改善箇所説明図

【改善対象部位詳細】

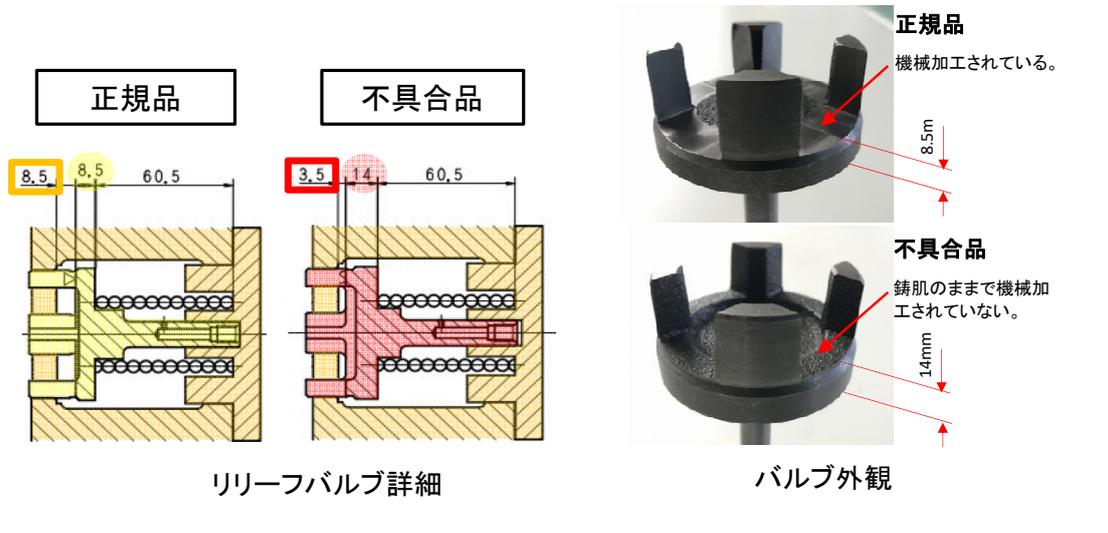
タンクローリーの積荷排出用ギヤポンプのリリースバルブにおいて、バルブの加工が不適切なため、排出作業中に管路内の圧力が高くなることもある。そのため、ギヤポンプ本体や配管の継ぎ目より積荷がもれるおそれがある。

全車両、リリースバルブを良品に交換する。なお、車両の状態によりバルブ単体交換が難しい場合は、ギヤポンプ一式を交換する。
